**Umgestaltung des Bahnknotens Stuttgart**  
 Ausbau- und Neubaustrecke Stuttgart – Augsburg  
 Bereich Stuttgart–Wendlingen

Planfeststellungsabschnitt 1.4 Filderbereich bis Wendlingen  
 Bauabschnitt km 15,3+11 – km 25,2+00

<b>Grunderwerb Lageplan</b> LBP-Maßnahmen trassenfern km 23,887 ... 24,780		Datum 07/02	Name LHI												
"Urheberschutz" – Alle Rechte bei der DB ProjektBau GmbH		Bearbeiter 07/03	KGU												
Maßstab 1:1000		Freigabe DB ProjektBau GmbH gez. Marquart													
Änderungsvermerke		Datum: 01.10.2003													
<table border="1"> <thead> <tr> <th>Index</th> <th>Änderungen</th> <th>Datum</th> <th>Name</th> </tr> </thead> <tbody> <tr> <td>A</td> <td>Änderung LBP-Maßnahmen</td> <td>31.05.2008</td> <td>gen. Marquart</td> </tr> <tr> <td></td> <td>Änderung Erwerb-Röhlmuse</td> <td></td> <td></td> </tr> </tbody> </table>		Index	Änderungen	Datum	Name	A	Änderung LBP-Maßnahmen	31.05.2008	gen. Marquart		Änderung Erwerb-Röhlmuse			Ersatz für Plan-Nr. Ersatz durch Plan-Nr.	
Index	Änderungen	Datum	Name												
A	Änderung LBP-Maßnahmen	31.05.2008	gen. Marquart												
	Änderung Erwerb-Röhlmuse

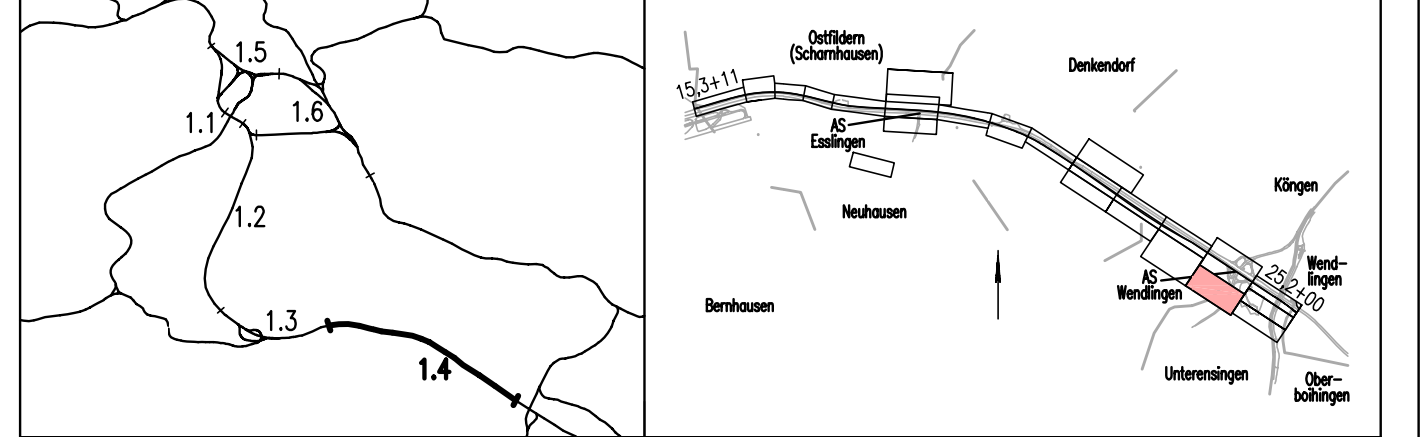
- 1. Änderungsverfahren:**
- zu erwerbende Fläche
  - ▨ vorübergehende Inanspruchnahme während der Bauzeit (Schraffur im rechten Winkel zum Nordpfeil)
  - ▩ dingliche Belastung (Schraffur parallel zum Nordpfeil)
  - ▧ vorübergehende Inanspruchnahme während der Bauzeit und dingliche Belastung
  - ✕✕ Planung alt, nach 1. Änderungsverfahren nicht mehr aktuell
